改善箇所説明図

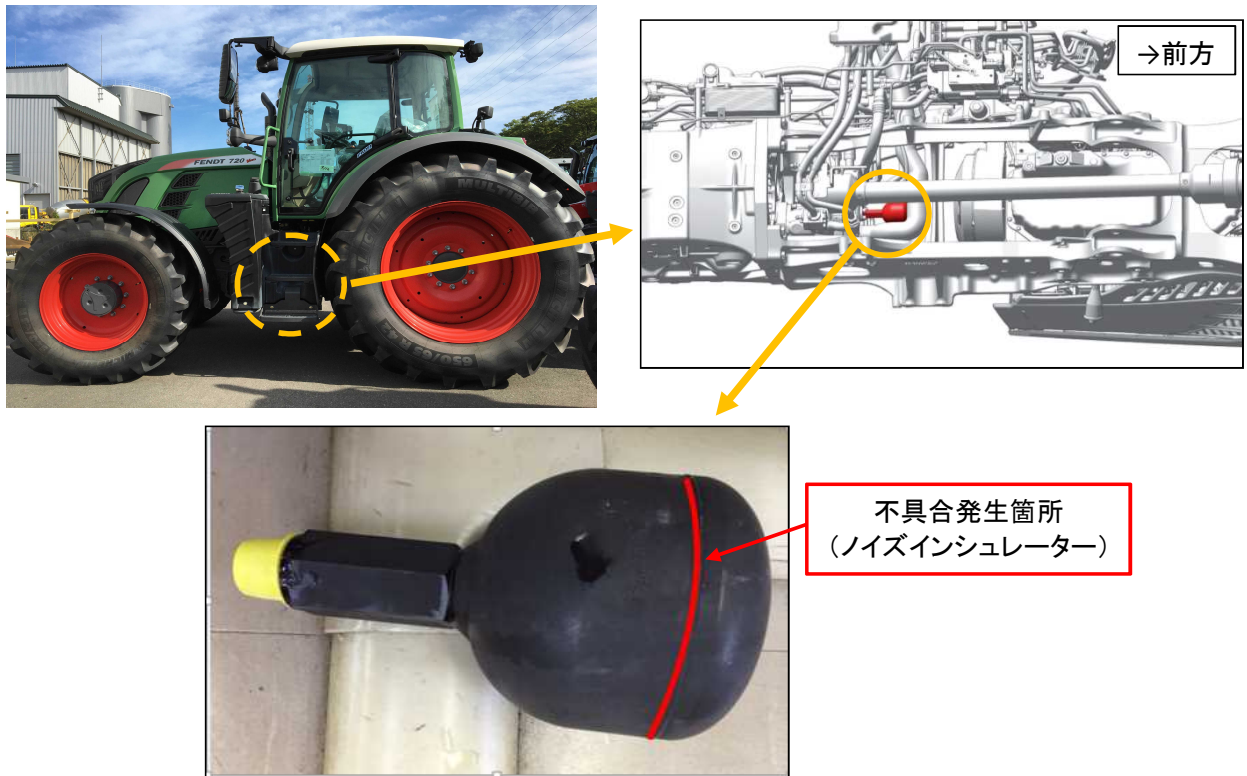
農耕トラクタの油圧回路において、ノイズインシュレーター（油圧回路の作動音を低減する部品）の溶接が不適切なため、稼働時の油圧により溶接部に亀裂が生じることがある。そのため、そのままの状態で使用を続けると、亀裂が進展して作動油が漏れて警告灯が点灯し、最悪の場合、走行および操舵不能となるおそれがある。

〔 全車両、ノイズインシュレーターを良品と交換する。 〕

識別: 改善措置実施済み車には、良品部品に白丸ラベルを貼付する。
